2026年 11 月度

第613号　2026年10月27日

ハウジング商品連絡

ご連絡　洗面化粧台 シーライン WEBハウズでの樹脂ミラー横並び制限についてのご連絡

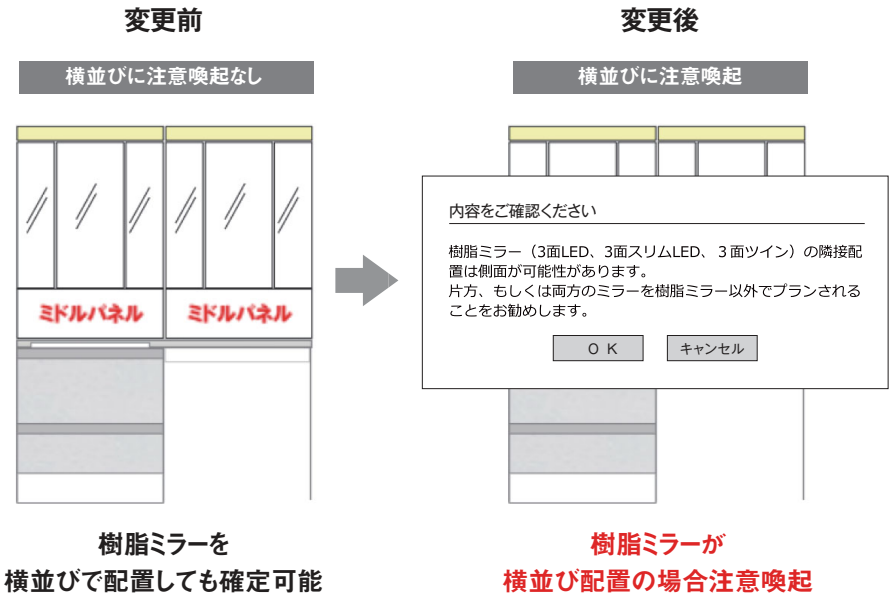
外観品質への配慮として、シーライン対象の樹脂ミラーは、隣接配置時に隙間が不均一に見える場合があります。そのため、WEBハウズのエキスパートモードにおいて横並び配置を選択した際に、注意喚起メッセージを表示します。

仕様変更　床材用施工説明書のサイズ･梱包封入割合変更のご連絡

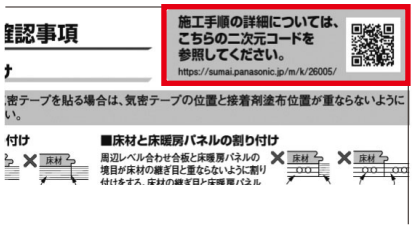
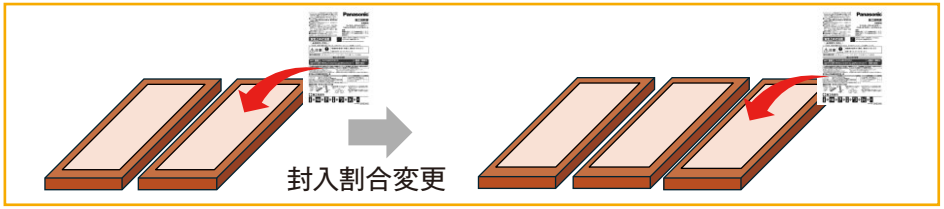
変更点

●記載内容
・施工説明書紙面に、施工方法等の詳細を記載した電子版施工説明書に
アクセスできる二次元コードを追記し、紙面での記載内容を簡略化

①必ずお守りいただきたい内容のみを記載し、詳細は二次元コード版の
施工説明書に掲載

②電子版施工説明書に繋がる
二次元コードを追記

●封入割合
・石目／石目サニタリーを除くトリプルコートの施工説明書封入割合を
1部／2ケースを1部／3ケースに変更

●紙面サイズ
・A2サイズからA3サイズに変更

仕様変更　内装ドア　引戸枠天枠ブッシュ位置変更についてのご連絡

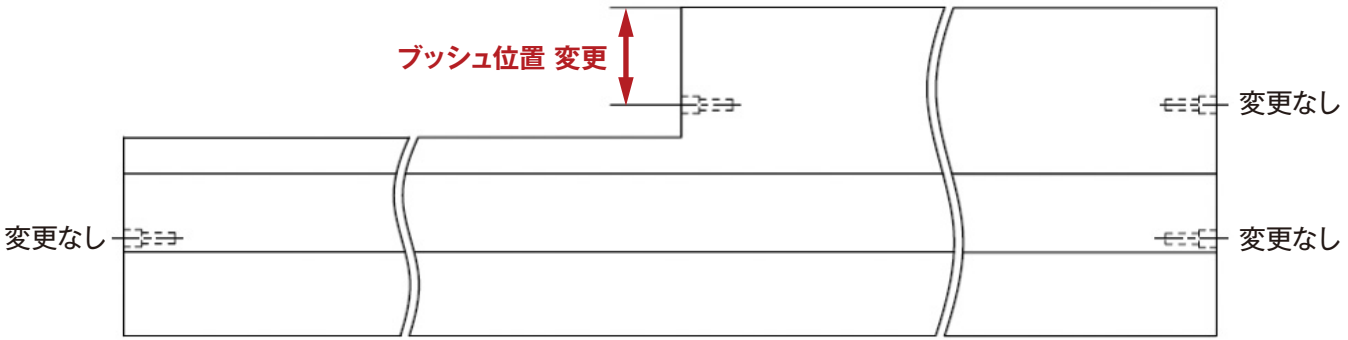
引戸枠天枠のブッシュ位置を変更いたします。
中方立のブッシュ位置も同様の位置に変更になります。（縦枠のブッシュ位置は変更ございません）
※今回の変更に伴いまして、中方立のみ必要とされる場合はお手数ですが製造ロットのご提示をお願いします。

（代表例）上吊り引戸 片引き 天枠

仕様変更　内装ドア　上吊り引戸　引違いレールの仕様変更についてのご連絡

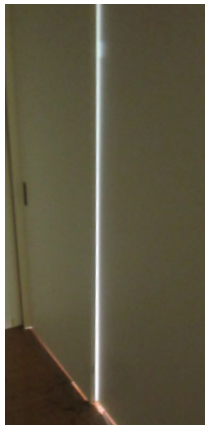
扉の隙間が6mmから8mmに変更します。
それに伴い、固定ピンの施工位置が変わります。
また、固定ピンの施工位置を記載した施工チラシをレールに同梱いたしますので、施工時にご確認ください。

現行仕様	変更仕様
変更点	74mm 隙間 6mm	74mm（変化なし） 隙間 8mm
固定ピン施工	 固定ピン突き付け	 固定ピン2mm空ける

※隙間から漏れる明かりについて
変更前・後で大きく変わりません。

仕様変更　収納用建具　折れ戸枠天枠　化粧シート仕様変更についてのご連絡

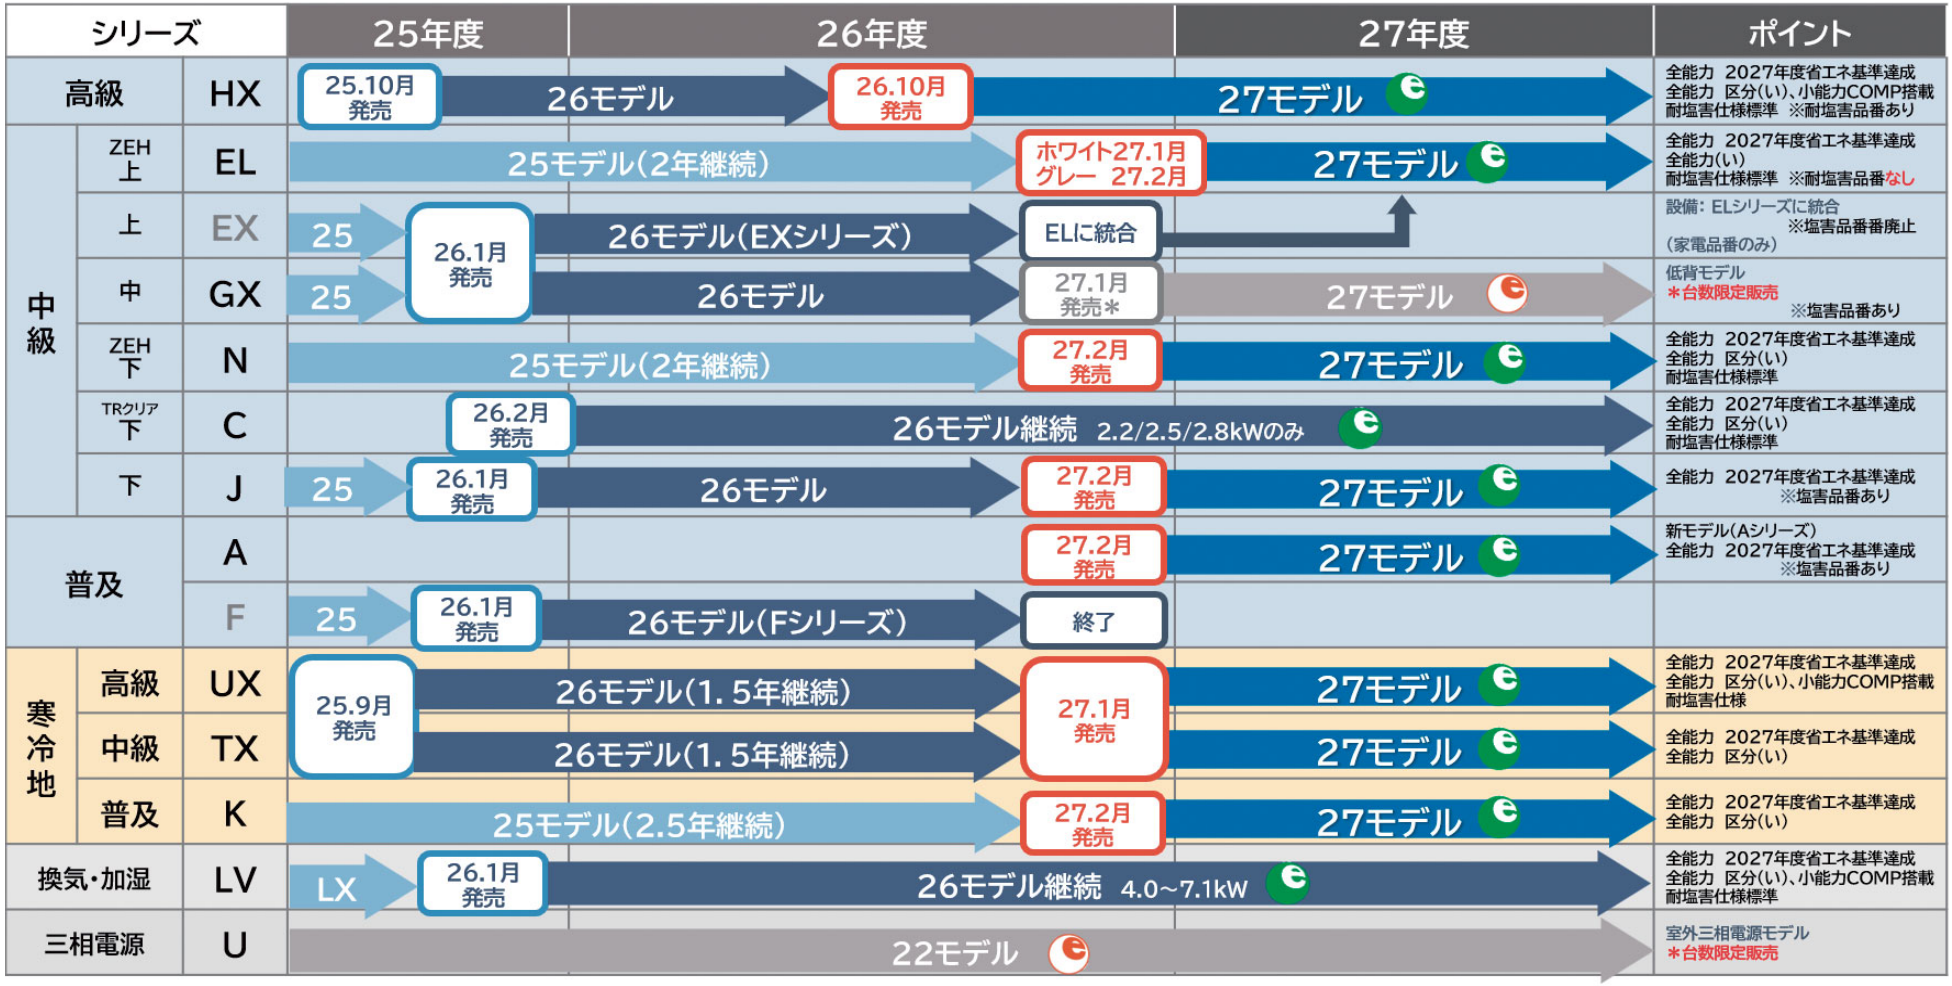
変更点

現行仕様	変更仕様
形状
